滁州经开区永阳路标准化厂房及宿舍等配套设施工程改造三期工程

最高投标限价

期工程最高投标限价编制说明

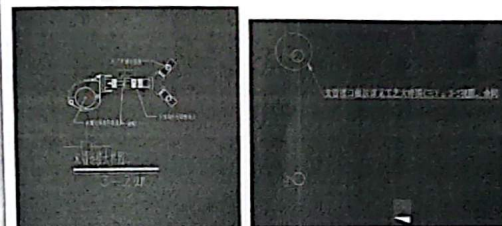
- 11、建筑垃圾外运按3km考虑,投标人应勘察现场后综合考虑报价,结算时不予以调整。
- 12、拆除工程均为暂定量,结算时按照实际发生工程量计算。
- 13、经设计单位回复卫生间不在本次装饰改造范围。
- 14、经设计单位回复风柜房、补风机房NALC墙面做法如下图,墙面Q2做法取消。

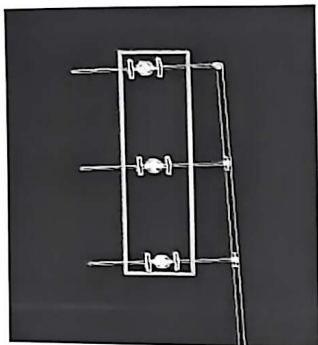
- 3、压缩空气系统未提供系统图、图例。

答复:系统一期工程已完成并预留本次接入位置,本次只接入原有系统预留管道。

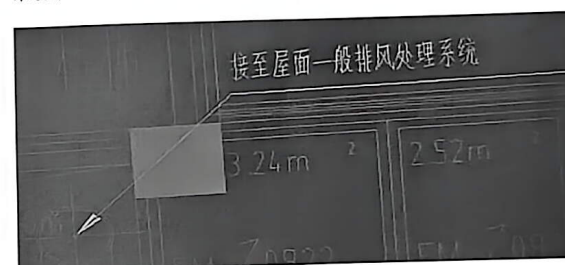
7、二层车间排水管道平面图支管图纸标注的标高，是水平管的标高，还是立管的标高？

答复：平面管安装于1F天花板，立管穿楼板接至二楼出地面15cm即可，支管接至二楼三根主管道母

根仅一处接至二楼，其余不需接入。

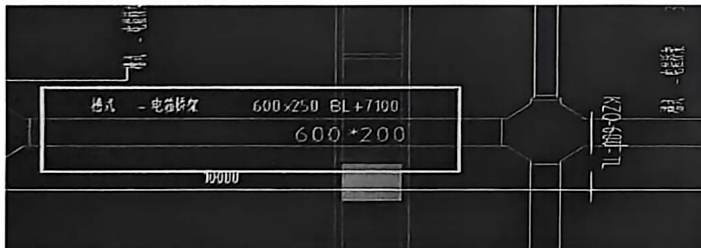
8、二层车间工艺排风管道平面图“接至屋面一般排风处理系统”、“接至屋面有机排风处理系统”，屋面未设计工艺排水管道，从屋面哪接入不明确。

答复：接至二楼管井处，在1楼排至屋面的管道上开孔，接入管道。
